Statusbericht Werkleitungskataster

Gemeinde: Hofstetten-Flüh

Datum Prüfung:	30.06.2023
Datenformat:	Interlis 2
Datenmodell:	DSS Mini 2020
Resultate DQC:	10.07.2023

Abbildung 1: Korrekte Erfassung PAA / SAA (<https://vsa.ch/wiki/paa/>)

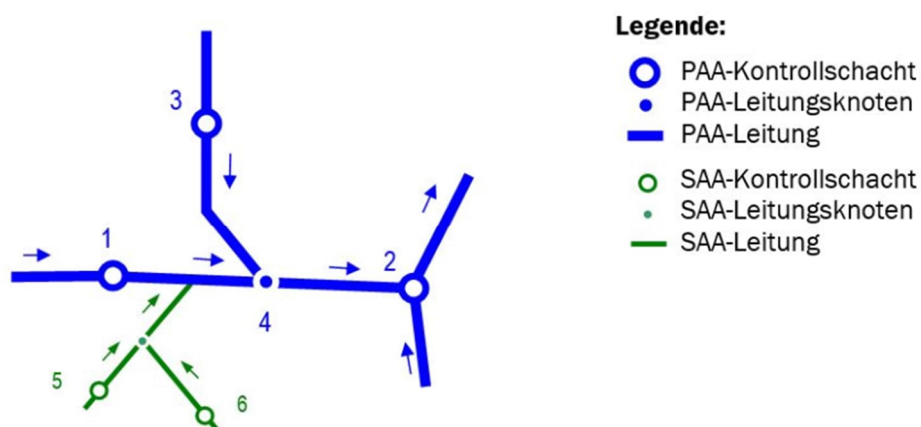
Das PAA-Netz ist topologisch korrekt und vollständig zusammenhängend. Das sekundäre Netz hingegen ist nicht zusammenhängend und die Fliessrichtungen sind ebenfalls nicht durchgehend korrekt erfasst.

Bei Blindanschlüssen ist gemäss den Vorgaben vom VSA ein Abwasserknoten abgesetzt.

39 Knoten vom PAA-Netz haben keinen Auslauf. 25 davon sind topologisch zu bereinigen. Die restlichen 14 sind Übergänge in ein anderes Netz (Abwasserverband Leimental SO, TBA).

Abbildung 2: Eigentumsverhältnisse

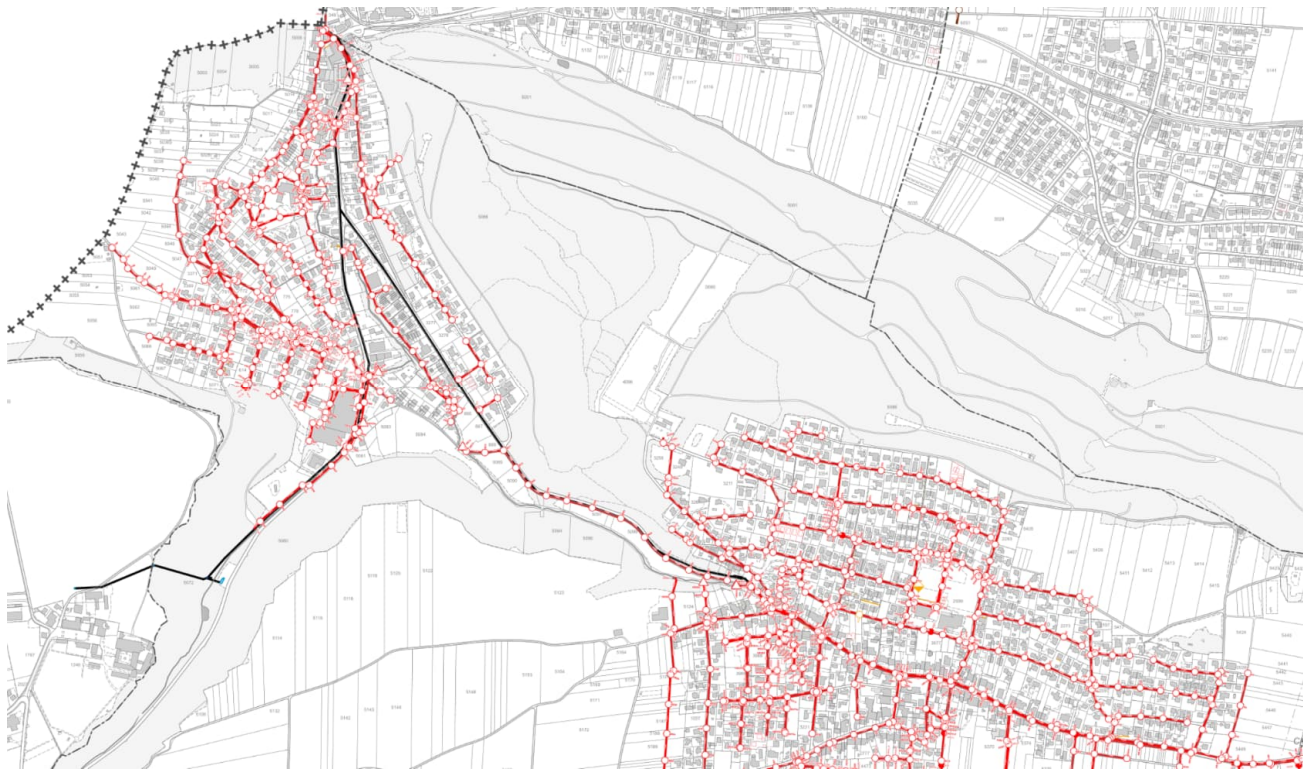
Die beiden fehlenden von- und bis-Knoten der PAA-Leitungen sind zu bereinigen.

Abbildung 4: Detailgeometrie von Normschächten

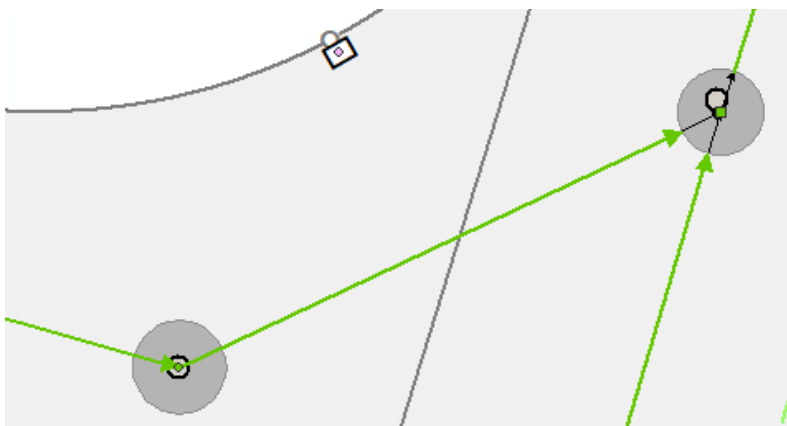
Im Datensatz sind bei einigen Schachtbauwerken die Leitungen bis ins Zentrum gezogen (Schacht links). Die Haltungen sind geometrisch bis an den Rand des Bauwerks zu führen (Schacht rechts) und topologisch mit dem Knoten zu verbinden. Innerhalb des Bauwerks sollte es keine Leitungen geben. Dies ist zu bereinigen.
